**OGGETTO: [ID\_VIP: 2627] - Verifica di ottemperanza prescrizioni di cui al decreto di compatibilità ambientale n. 60 del 24/02/2011 - Progetto di "adeguamento al tipo B dell'itinerario Sassari-Olbia, Lotto 3".  
DETERMINA DIRETTORIALE.**

**OGGETTO: I.D. VIP 2627 trasmissione parere n. 1577 CTVA del 1 agosto 2014. Verifica di ottemperanza, n. 499 CTVA, adeguamento al tipo B (4 corsie) dell'itinerario S.S. Sassari - Olbia. DVA/DEC/2011/60 del 24/02/2011 e per gli effetti dell'art. 28 D.Lgs 152/2006 e dell'art. 3 comma 1 lett.v) OPCM 3869/2010. Lotto 3, proponente Anas Spa**

Parere n. 1577 del 1.8.14

<b>Progetto</b>	<b>Verifica di Ottemperanza S.S. Olbia Sassari - nuova strada tipo B - lotto 3</b>
<b>Proponente</b>	<b>ANAS SpA</b> <i>[Handwritten signature]</i>

Profilo di confronto del viadotto (in blu il progetto VIA in rosso il progetto Esecutivo.).

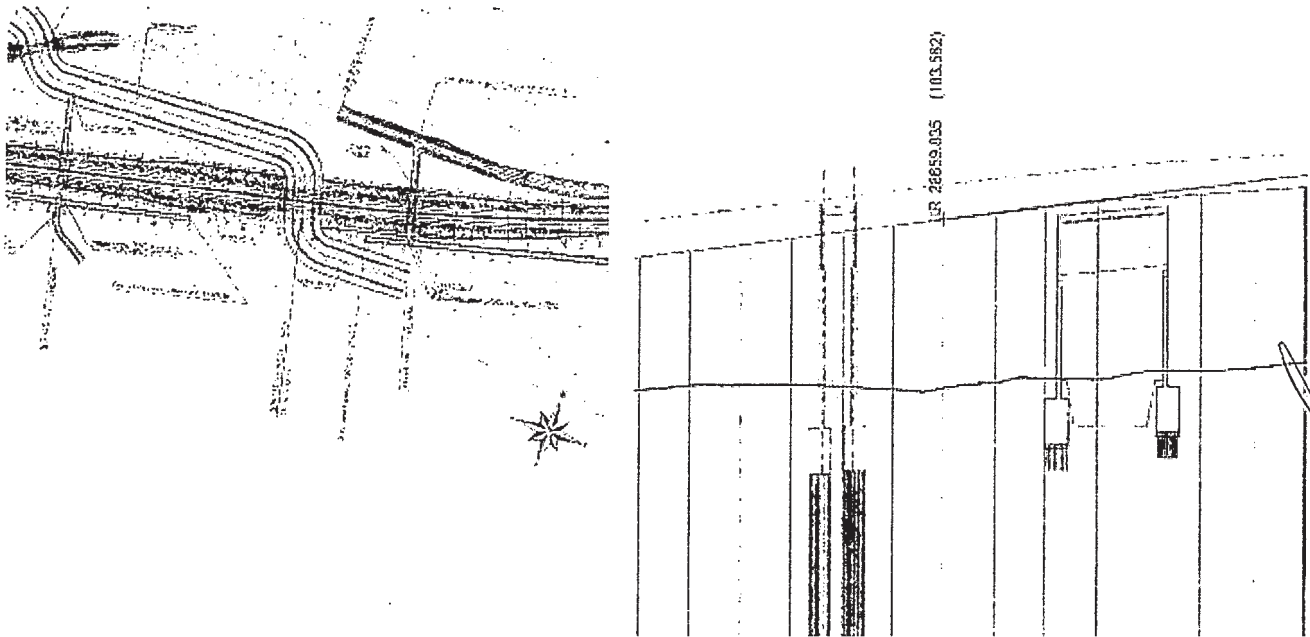
- l'allungamento nel PE del Viadotto sul Riu Mannu km 26+741 al fine di allontanare la spalle dal letto del corso del d'acqua, e la realizzazione di una sola pila in alveo;

Planimetria e profilo di confronto del Ponte Riu Cuzi.

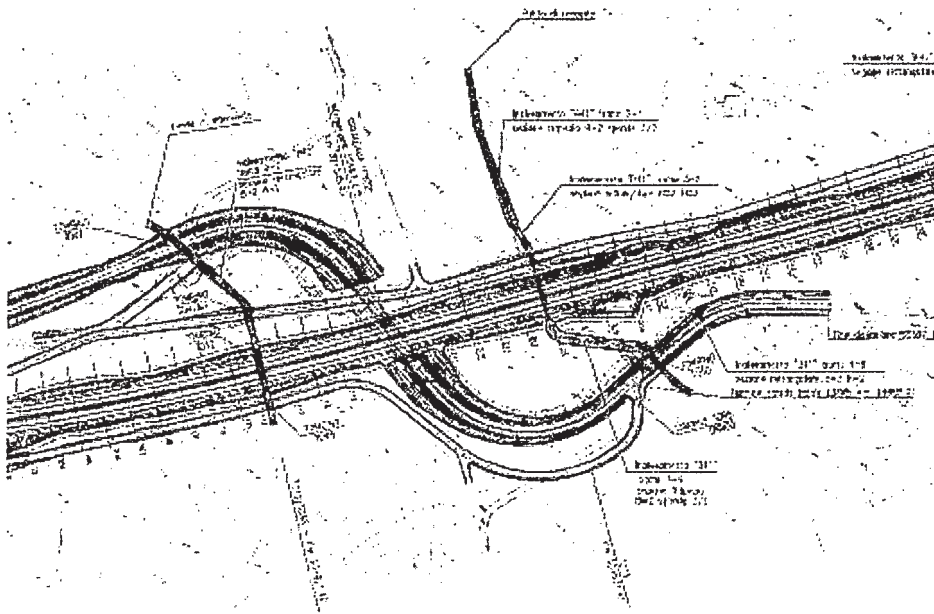
- la realizzazione di un'opera di scavalco di maggiori dimensioni (L=40 m) alla progressiva km 28+726, in corrispondenza del Ponte sul Riu Cuzi: il PE non prevede più un attraversamento tramite un ponte di circa 15 m e la rettifica del torrente;

Svincolo di Tula

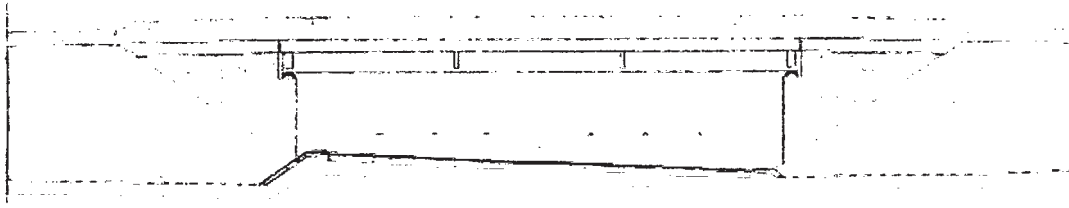
- lo svincolo di Tula, km 26+084, in cui sono state ridotte le aree interstiziali avvicinando la rotatoria all'asse principale;

FOTO N. 1 POST OPERAM

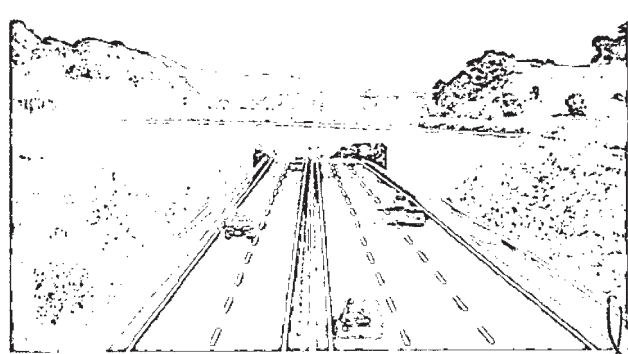
**VALUTATO** positivamente che il Proponente, ovunque possibile, ha provveduto a sostituire il cls con adeguate opere di ingegneria naturalistica;

**VALUTATO**, inoltre, che il Proponente, nei casi in cui per la funzionalità della struttura stessa si sia reso necessario l'utilizzo del calcestruzzo, ha proposto degli interventi di mascheramento efficaci ai fini del corretto inserimento dell'opera nel complesso paesaggistico;
